改善箇所説明図

[燃料配管レイアウト]

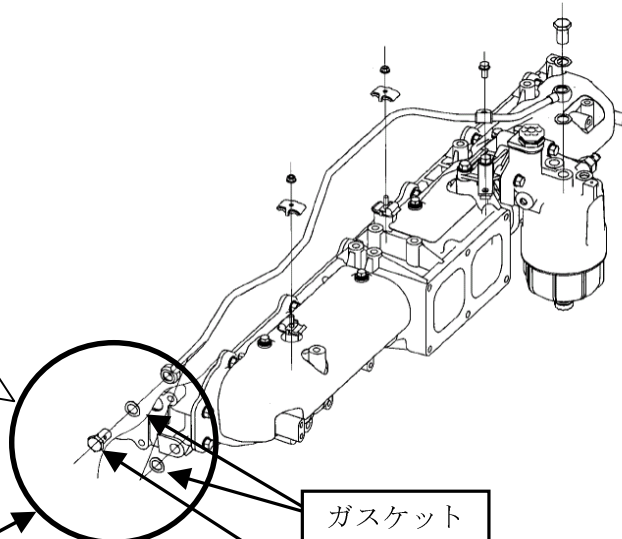
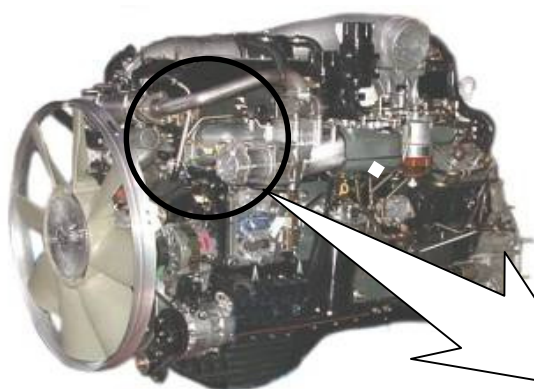
基準不適合発生箇所

エンジン燃料低圧配管用コネクタ部のガスケットの材質が不適切なため、取付けボルト締付け時に、ガスケットの表面に微細な亀裂が生じることがある。そのため、そのまま使用を続けると、亀裂が進行し、当該コネクタ部より燃料が漏れるおそれがある。

改善の内容

全車両、当該ガスケット及び取付けボルトを対策品と交換し、規定トルクで締付ける。

注： 内は交換部品を示す。

識別：燃料フィルタ上部に白色ペイントを塗布する。
